Modulo per la presentazione delle osservazioni per i piani/programmi/progetti sottoposti a procedimenti di valutazione ambientale di competenza statale

ID: Codice procedura (ID_VIP/ID_MATTM):10844

Impianto per la produzione di energia elettrica da fonte eolica, costituito da 6 aerogeneratori della potenza complessiva di 37,2 MW, un sistema di accumulo da 25 MW e relative opere connesse in località "Rempillo" nel comune di Pitigliano (GR).

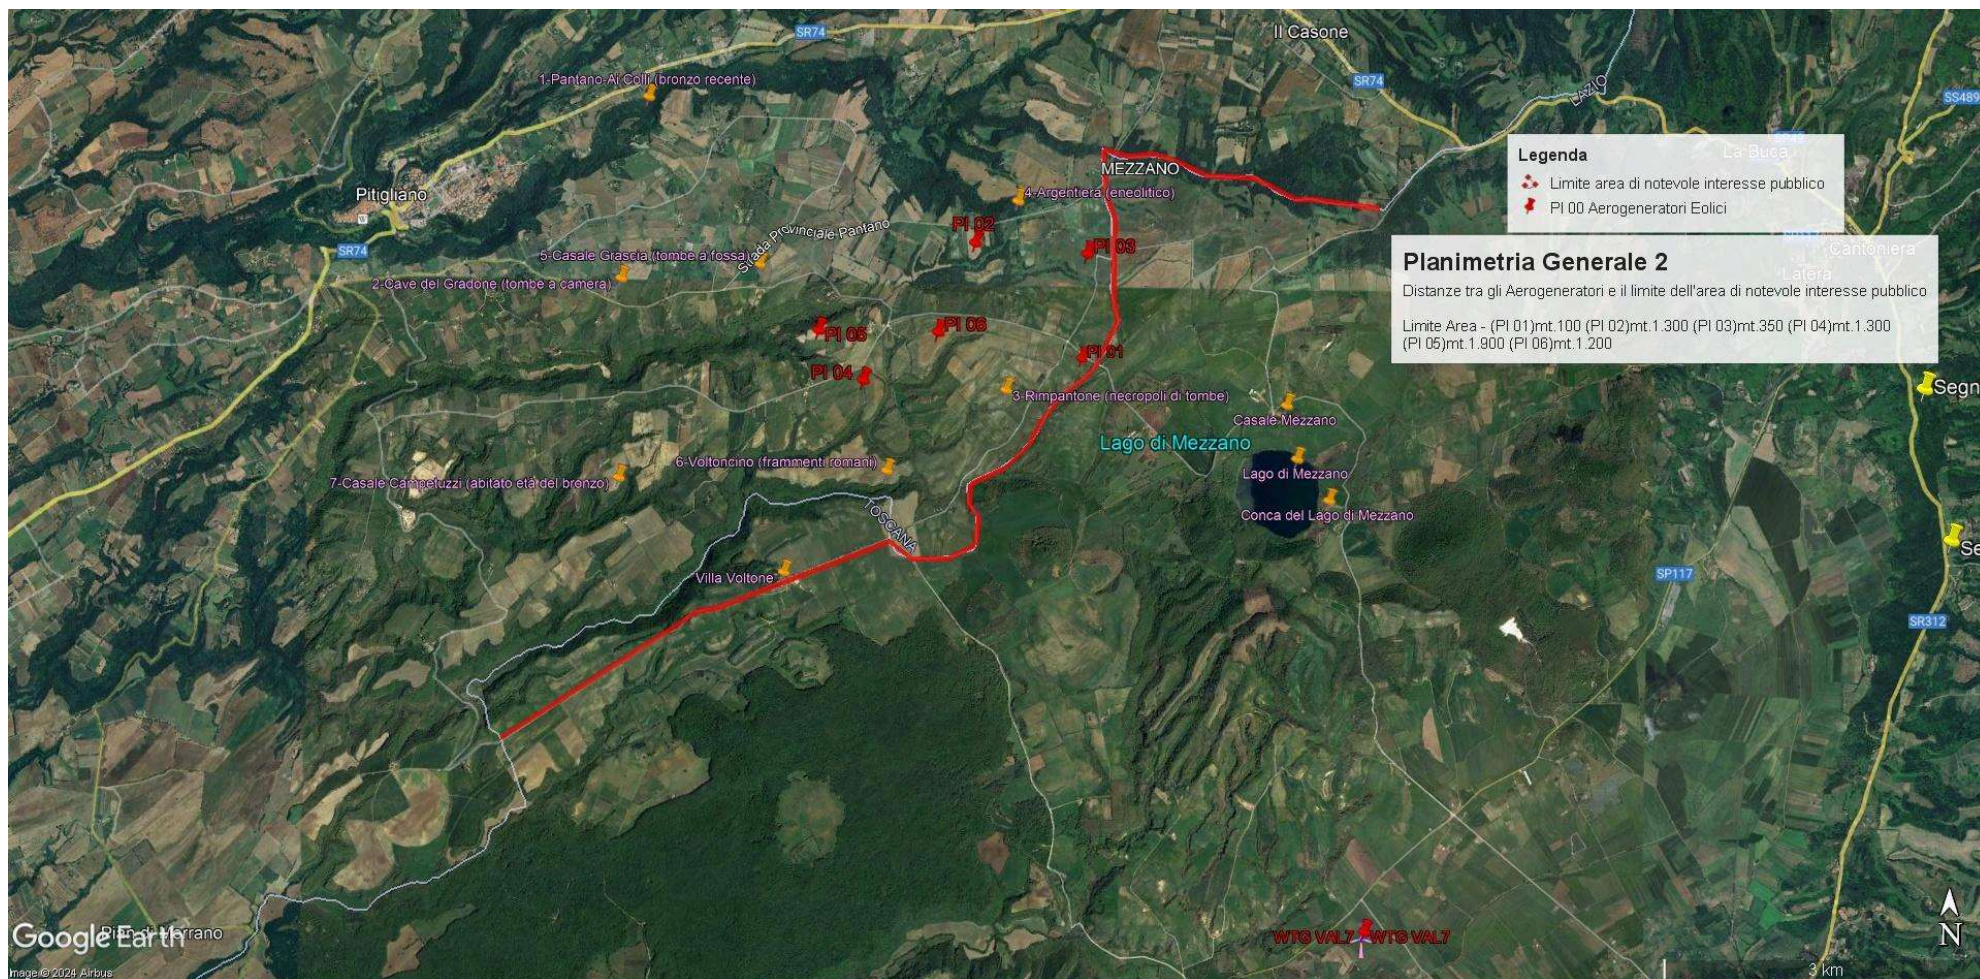
Alla luce del combinato disposto dal "vincolo sul patrimonio paesaggistico (artt. 136 e ss. e 142 del decreto legislativo n. 42/2004 e ss.mm.ii.) e sui beni culturali" (artt. 10 e ss. del decreto legislativo n. 42/2004 e ss.mm.ii.) e dal comma 8 lettera c-quarter del D.Lgs 191/2021 e ss.mm.ii si evince che, ad oggi, le aree in cui sono previsti gli insediamenti dei sei aerogeneratori dell'impianto eolico denominato "Rempillo" non sono idonee perché ricadono tutte all'interno della fascia di rispetto dei **beni paesaggistici di notevole interesse pubblico denominati "Conca del Lago di Mezzano e territorio circostante" (D.M. 22.05.1976)** comprendente anche il **vincolo "Selva del Lamone" (D.M. 22.05.1984)** tutelati dall'**art. 136 del Codice dei Beni Culturali e del Paesaggio** e in particolare un aerogeneratori (P01) è a 100 metri dal primo vincolo citato e gli altri cinque compresi in una distanza massima tra 1 km e 2 km (vedi immagine n. 1 dell'ALLEGATO). Nella fascia di rispetto dei 3 km anche la porzione di vincolo rappresentato dalla Selva del Lamone che gode di altre importanti tutele in quanto Riserva Naturale regionale (L. 394/91 e L.R. 29/97), Zona di Protezione speciale (ZPS) insieme ai Monti di Castro collegati tra loro da una Zona di Conservazione Speciale (ZSC), il sistema fluviale Fiume Fiora-Olpeta. La Selva del Lamone oltre il vincolo paesaggistico di notevole interesse pubblico che la rende area non idonea all'installazione degli impianti FER anche nelle sue fasce di rispetto dei 3 km, gode di un'altra tutela che ne rivela l'importanza di area di importanza internazionale per l'avifauna IBA (012) che viene collegata all'altra IBA (099) Lago di Bolsena attraverso la ZPS Caldera di Latera e la ZSC Lago di Mezzano che insieme sono compresi nel vincolo paesaggistico "Conca Lago di Mezzano..." e verranno uniti dal nuovo vincolo paesaggistico "*Ambito paesaggistico, geologico e geomorfologico dell'orlo della caldera di Latera e delle sue pendici interessate dai centri eruttivi periferici*" (si veda a riguardo la proposta pubblicata sul sito del MIC in data 09/08/2023 e

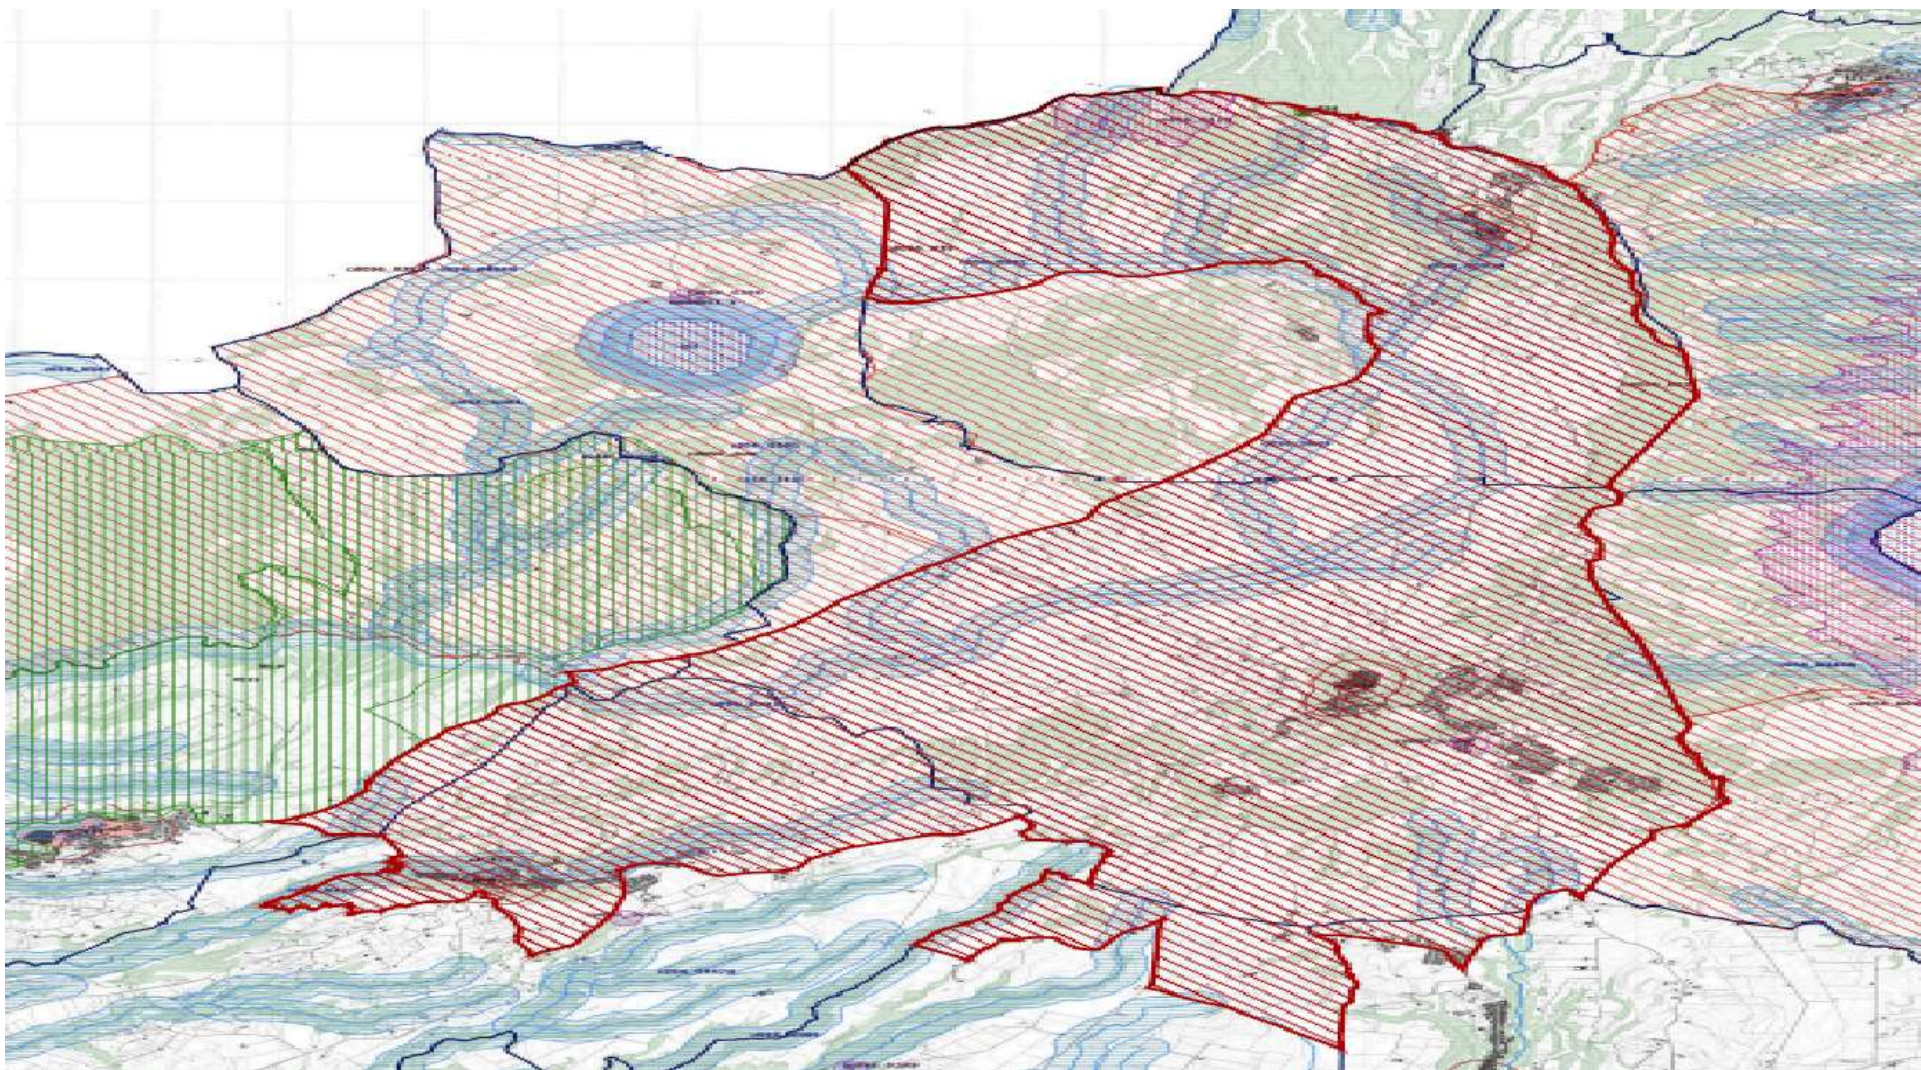
l'immagine n. 2 dell' ALLEGATO) all'area di notevole interesse pubblico "Conca del lago di

Bolsena” (D.M. 24.10.1960). Praticamente una vasta zona che per interesse paesaggistico e naturalistico oltre che storico, archeologico e identitario rappresenta un unicum nel panorama nazionale.

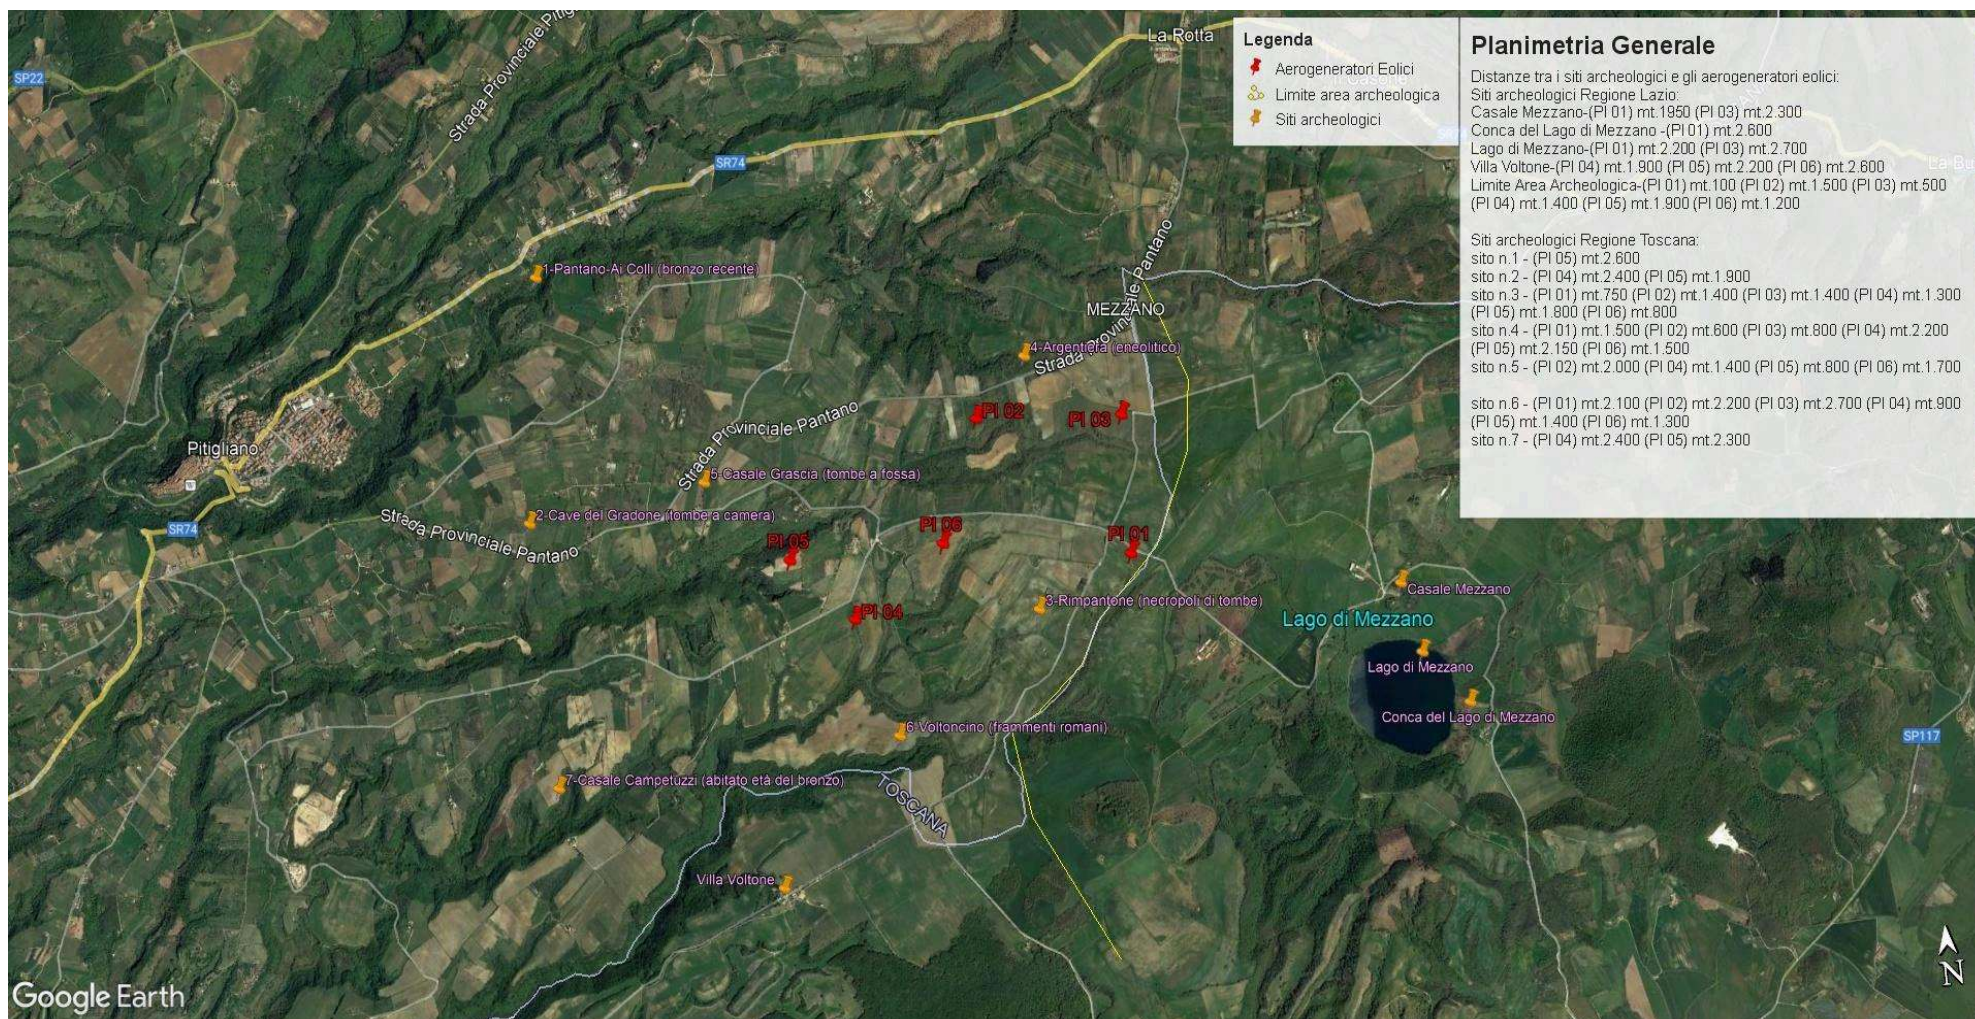
Inoltre, la zona in cui insisterebbe l’impianto eolico industriale Rempillo è compresa nelle fasce di rispetto di 3 km di diversi beni archeologici tutelati dalla parte II del Codice dei Beni Culturali (vedi Allegato, immagine n. 3). Inoltre le pale P04 e P05 ricadono all’interno di un’area archeologica che la Proponente vorrebbe cancellare per il semplice fatto che non è riportata nel documento regionale ma nel documento provinciale come meglio dettagliato nell’Osservazione n. 5. Alla luce di quanto documentato appare chiaro quindi che la collocazione dell’impianto non ha tenuto conto alcuno dei vincoli dell’area nella quale è stato progettato e l’inserimento dell’impianto eolico nel paesaggio e sul territorio non è corretto (Allegato IV delle Linee guida nazionali di cui al D.M dello Sviluppo economico del 10.09.2010).

Immagine n. 4 Situazione di saturazione da impianti FER nella provincia di Viterbo. Non sono riportati gli impianti fotovoltaici e agrivoltaici che hanno inciso per buona parte nel cumulo di impianti FER per superare già nel 2023 gli obiettivi del PNIEC assegnati alla Regione Lazio per il 20230.

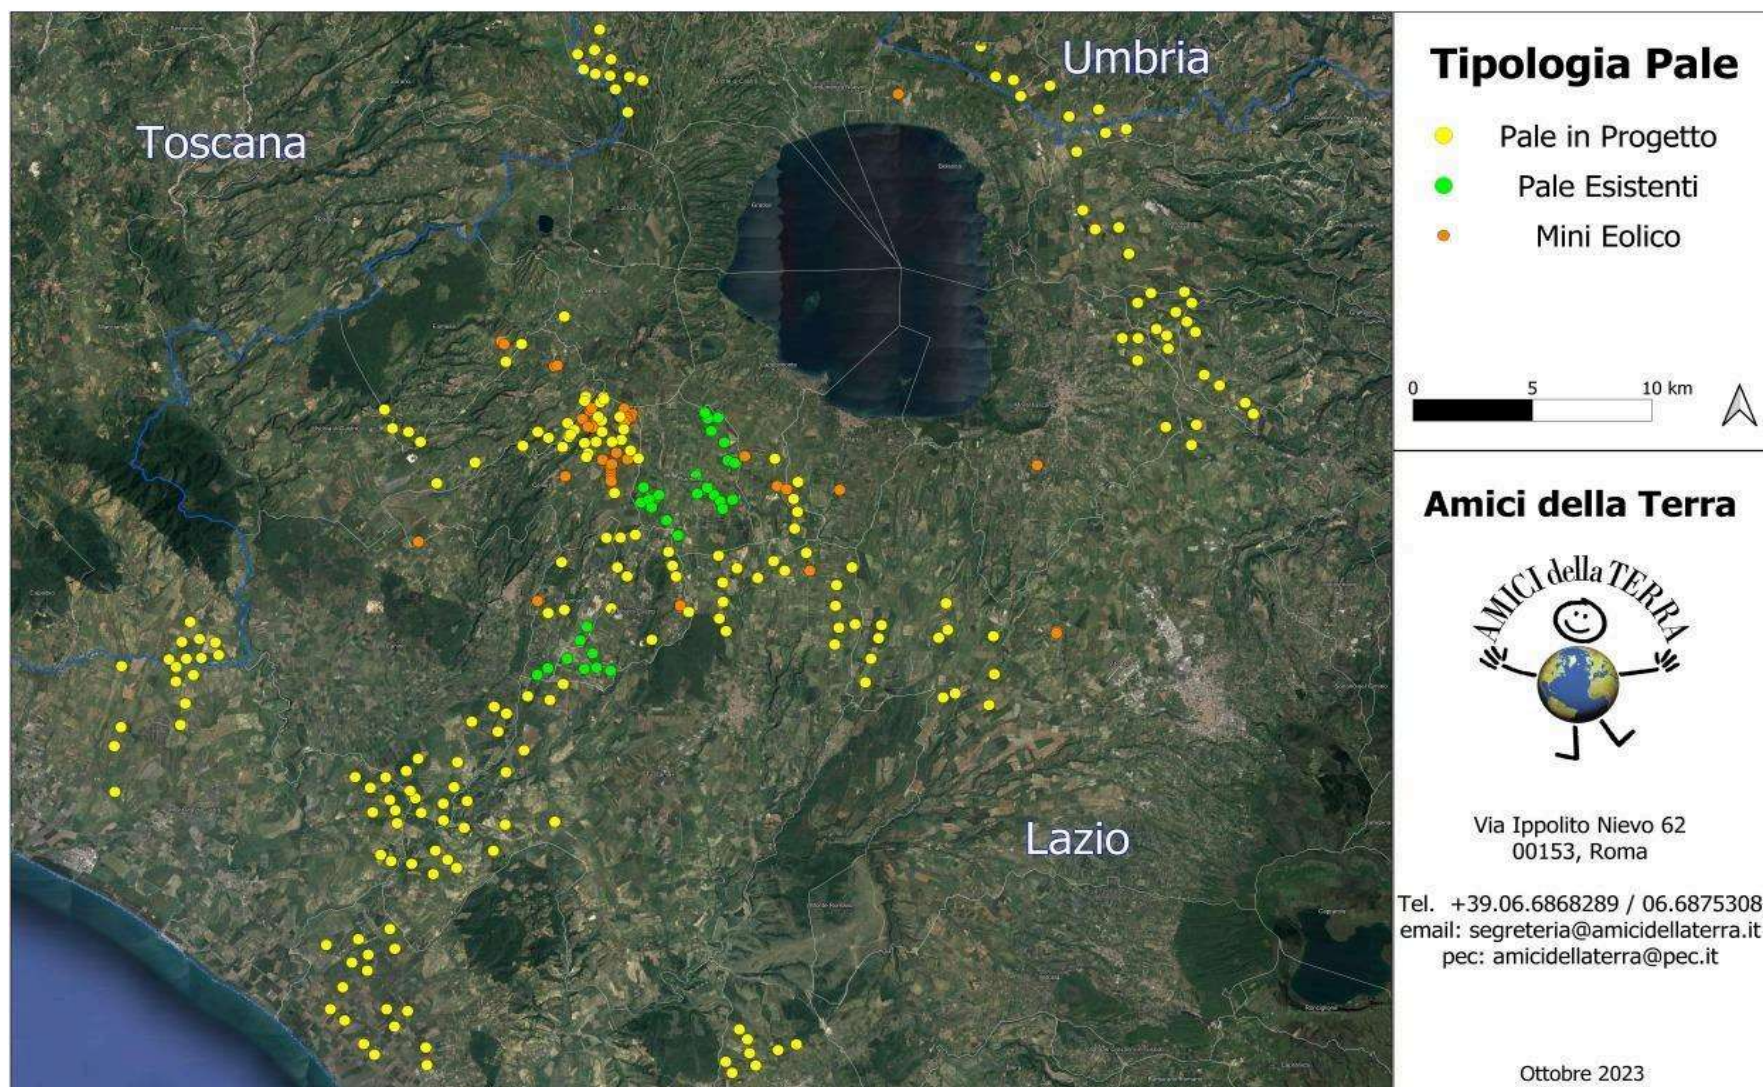
nn. 1 e 2 e crea anche degli impatti negativi anche sui beni naturalistici come verrà dettagliato nell'Osservazione n. 4. Inoltre andrebbe a sommarsi al già enorme cumulo di impianti eolici e fotovoltaici e geotermici che già creano una elevata criticità ambientale nella provincia di Viterbo e interferiscono anche con il territorio toscano come si può vedere dalle immagini nn. 4 e 5 dell'Allegato n. 1.
